**四国電力株式会社伊方発電所の発電用原子炉
設置変更許可申請書（3号原子炉施設の変更）
に関する審査の結果の案の取りまとめ
－標準応答スペクトルを考慮した基準地震動の追加等－**

令和5年4月11日
原子力規制庁

四 国 電 力 株 式 会 社
伊 方 発 電 所 の
発 電 用 原 子 炉 設 置 変 更 許 可 申 請 書
(3 号 原 子 炉 施 設 の 変 更)
に 関 す る 審 査 書

四国電力株式会社
伊方発電所3号炉
発電用原子炉設置変更許可申請
に関する審査の概要

図1 標準応答スペクトルを考慮した地震動評価のイメージ

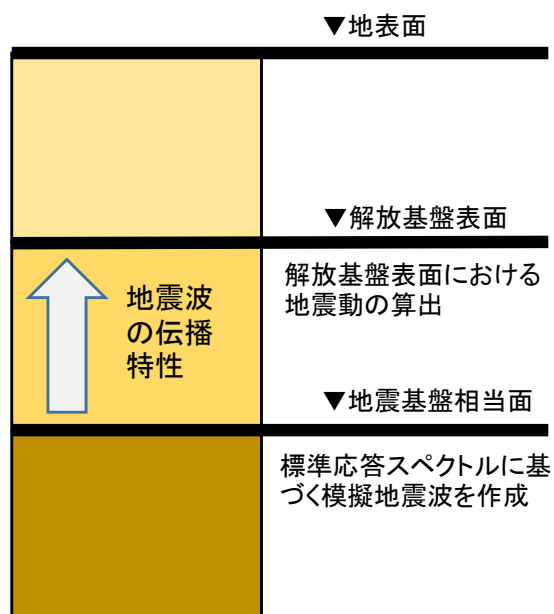
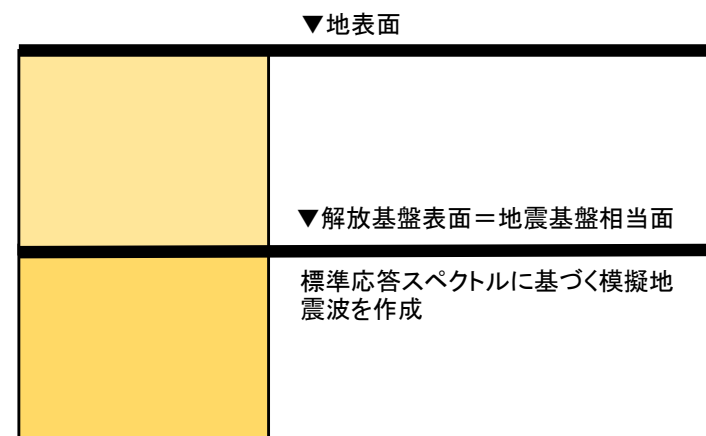
標準応答スペクトルを考慮した地震動評価の手順	伊方発電所3号炉の場合
	地震基盤相当面 ($V_s \geq 2200\text{m/s}$) を解放基盤表面 ($V_s = 2600\text{m/s}$) に設定
地震基盤相当面における標準応答スペクトルに基づく模擬地震波の作成	地震基盤相当面 (=解放基盤表面) における標準応答スペクトルに基づく模擬地震波の作成
地盤構造モデルを設定	
解放基盤表面における地震動の算出	地震基盤相当面 (=解放基盤表面) における地震動の算出
既許可申請書の基準地震動との比較	既許可申請書の基準地震動との比較
(基準地震動を上回る場合) 基準地震動の変更 (追加)	(基準地震動を上回る場合) 基準地震動の変更 (追加)

図 基準地震動Ss-1と標準応答スペクトルの比較

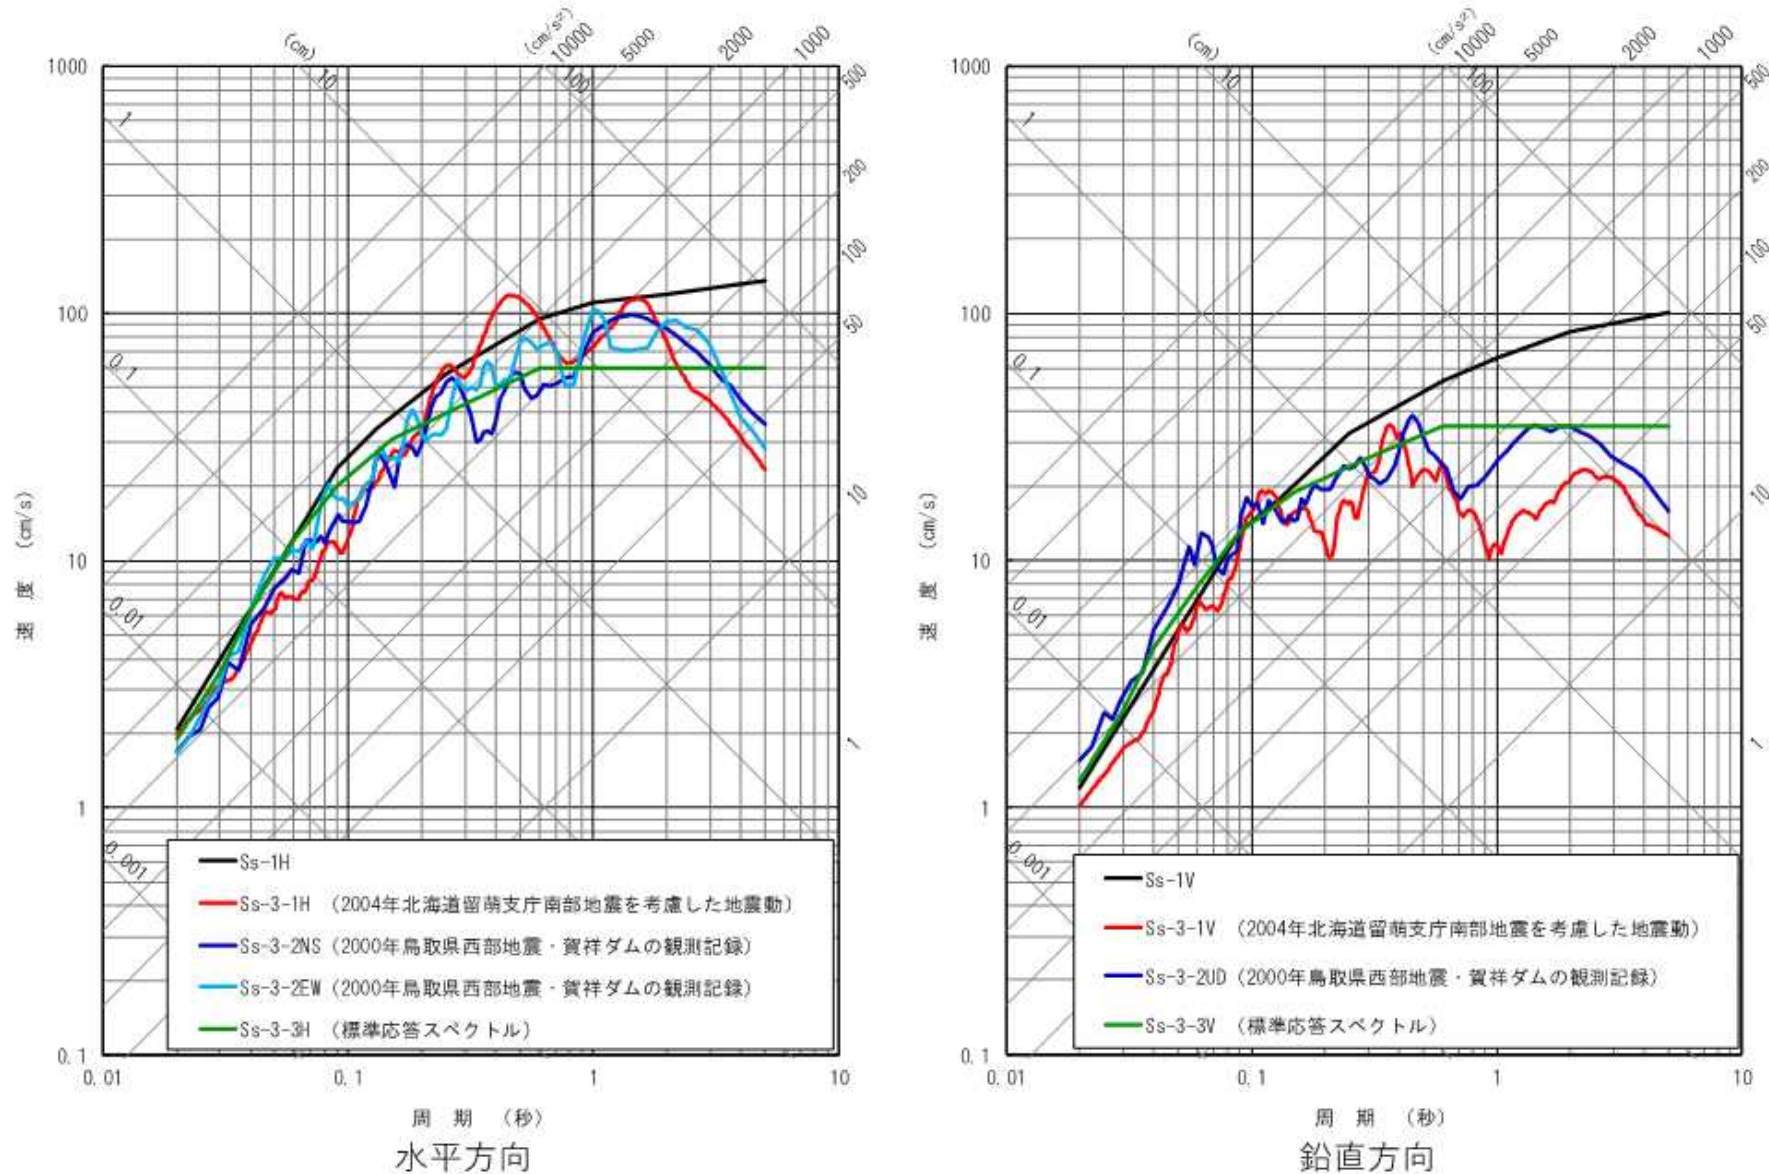
- 標準応答スペクトルに基づく地震動評価結果が一部周期帯でSs-1を上回るため、基準地震動Ss-3-3として策定していることを確認

■強震断層モデル

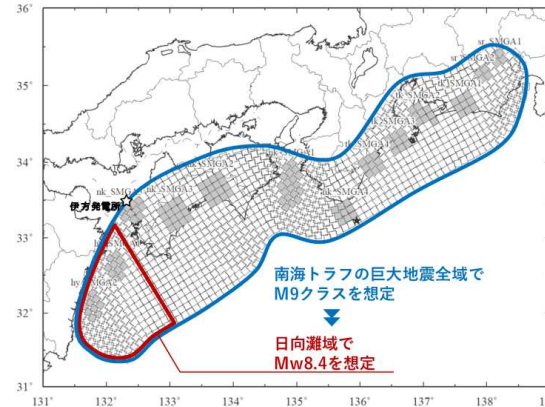
既許可のプレート間地震に係る検討用地震(南海トラフの巨大地震)の評価について、日向灘域でMw8.4を想定していることから、新知見の影響はない。

■津波断層モデル(基本モデル/既許可評価)

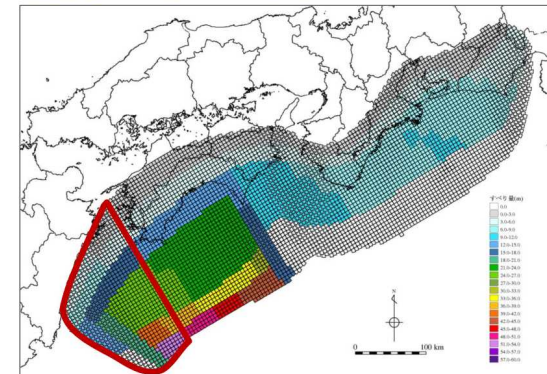
既許可のプレート間地震に係る津波評価について、日向灘域でMw8.6程度を想定していることから、新知見の影響はない。

日向灘地震の規模を第二版を踏まえMw8.0とした場合でも、「南海トラフの巨大地震」を検討用地震とする評価に変更はない。

- 日向灘および南西諸島海溝周辺の地震活動の長期評価(第二版)の内容は、既許可申請書の評価に影響がないことを確認
